Gemeinde Salem – Bebauungsplan „Bike- und Skateranlage“ in Mimmenhausen (Gemarkung Neufrach)

Frühzeitige Öffentlichkeits- und Behördenbeteiligung nach §§ 3 Abs. 1 und 4 Abs. 1 Baugesetzbuch (BauGB) Stellungnahmen Träger öffentlicher Belange

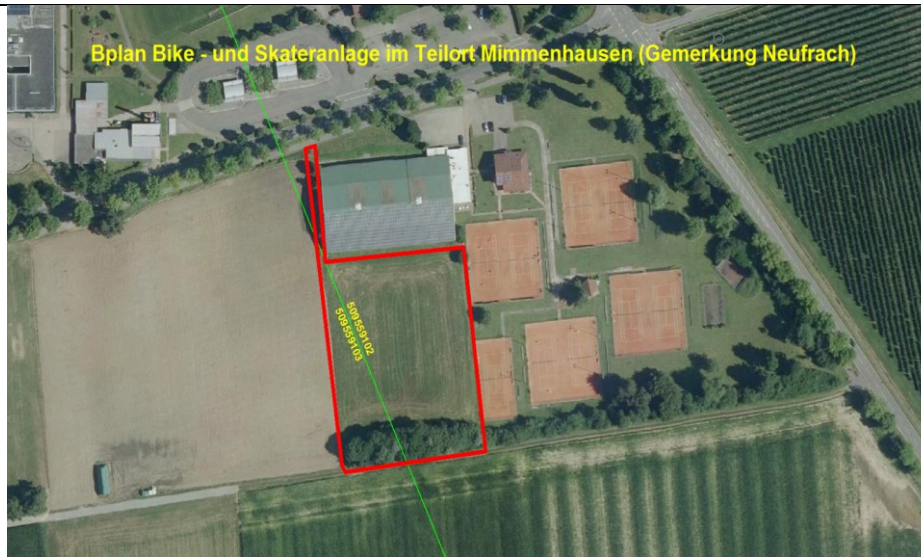
Die farbige Linie versteht sich als Punkt-zu-Punkt-Richtfunkverbindung der Telefónica Germany GmbH & Co. OHG. Das Plangebiet ist im Bild mit einer dicken roten Linie eingezeichnet.

Man kann sich diese Telekommunikationslinie als einen horizontal über der Landschaft verlaufenden Zylinder mit einem Durchmesser von rund 30-60m (einschließlich der Schutzbereiche) vorstellen (abhängig von verschiedenen Parametern). Bitte beachten Sie zur Veranschaulichung die beiliegenden Skizzen mit Einzeichnung des Trassenverlaufes. Alle geplanten Konstruktionen und notwendige Baukräne dürfen nicht in die Richtfunktrasse ragen. Wir bitten um Berücksichtigung und Übernahme der o.g. Richtfunktrasse in die Vorplanung und in die zukünftige Bauleitplanung bzw. den zukünftigen Flächennutzungsplan. Innerhalb der Schutzbereiche (horizontal und vertikal) sind entsprechende Bauhöhenbeschränkungen festzusetzen, damit die raumbedeutsame Richtfunkstrecke nicht beeinträchtigt wird.

Es muss daher ein horizontaler Schutzkorridor zur Mittellinie der Richtfunkstrahlen von mindestens +/- 30 m und einen vertikalen Schutzabstand zur Mittellinie von mindestens +/-15m einhalten wer-

<p>den. Wir bitten um Berücksichtigung und Übernahme der o.g. Richtfunktrassen einschließlich der geschilderten Schutzbereiche in die Vorplanung und in die zukünftige Bauleitplanung bzw. den zukünftigen Flächennutzungsplan. Innerhalb der Schutzbereiche (horizontal und vertikal) sind entsprechende Bauhöhenbeschränkungen s. o. festzusetzen, damit die raumbedeutsamen Richtfunkstrecken nicht beeinträchtigt werden. Sollten sich noch Änderungen in der Planung / Planungsflächen ergeben, so würden wir Sie bitten uns die geänderten Unterlagen zur Verfügung zu stellen, damit eine erneute Überprüfung erfolgen kann.</p>		
<p>Landratsamt Bodenseekreis 12.04.2019</p>	<p>Fachliche Stellungnahme siehe Buchstabe A bis C</p> <p>A. Rechtliche Vorgaben aufgrund fachgesetzlicher Regelungen, die im Regelfall nicht überwunden werden können</p> <p>Art der Vorgabe</p> <p>I. <u>Belange des Planungsrechts:</u> Bebauungspläne sind aus dem Flächennutzungsplan zu entwickeln. Wie in Nummer VIII. der Begründung erläutert, wird der Flächennutzungsplan des Gemeindeverwaltungsverbandes Salem parallel geändert. Das Verfahren der 14. Flächennutzungsplanänderung „südlich Tennisanlagen“ ist allerdings noch nicht abgeschlossen. Der dieser Änderung zugrundeliegende Geltungsbereich des o. g. Bebauungsplanentwurfes ist somit derzeit nicht aus dem Flächennutzungsplan entwickelt.</p> <p>II. <u>Belange des Natur- und Landschaftsschutzes:</u> Nach unseren Unterlagen befinden sich im Nordteil des Plangebietes, südlich der Tennishalle, Pflanzbindungen als Festsetzungen des Bebauungsplans „Tennisanlage“. In diesem Bereich überschneiden sich mutmaßlich die Abgrenzungen der beiden Bebauungspläne. Ist dies der Fall, sind die notwendigen Änderungen in den aktuellen Bebauungsplan „Bike- und</p>	<p>Kenntnisnahme</p> <p>Der Geltungsbereich im nördlichen Teil des Bebauungsplanes „Dirtkibe- und Skateranlage“ wird beibehalten. Die Pflanzbindungen des Bebauungsplanes „Tennisanla-</p>	<p>---</p> <p>Zustimmung zur Berücksichtigung der im bestehenden Bebauungsplan vorhandenen Pflanzbindungen.</p>

<p>Regierungspräsidium Stuttgart 29.03.2019</p>	<p>Keine Einwendungen/Bedenken</p>	---	---
<p>Telefonica Germany GmbH & Co. OHG 05.04.2019</p>	<p>Aus Sicht der Telefónica Germany GmbH & Co. OHG sind nach den einschlägigen raumordnerischen Grundsätzen die folgenden Belange bei der weiteren Planung zu berücksichtigen, um erhebliche Störungen bereits vorhandener Telekommunikationslinien zu vermeiden:</p> <ul style="list-style-type: none"> - durch das Plangebiet führen zwei Richtfunkverbindungen hindurch - die Fresnelzone der Richtfunkverbindungen 50955910, 509559103 befindet sich in einem vertikalen Korridor zwischen 21 m und 51 m über Grund <p>Zur besseren Visualisierung erhalten Sie beigefügt zur E-Mail ein digitales Bild, welches den Verlauf unsere Punkt-zu-Punkt-Richtfunkverbindung verdeutlichen soll.</p>	<p>Im Plangebiet ist keine hochbauliche Anlage vorgesehen, welche im Bereich des Schutzkorridors der Richtfunktrasse liegt. Im Bebauungsplan wird ein Hinweis auf die Richtfunkstrecke aufgenommen.</p>	<p>Zustimmung zur Ergänzung des Hinweises zur Richtfunkstrecke</p>
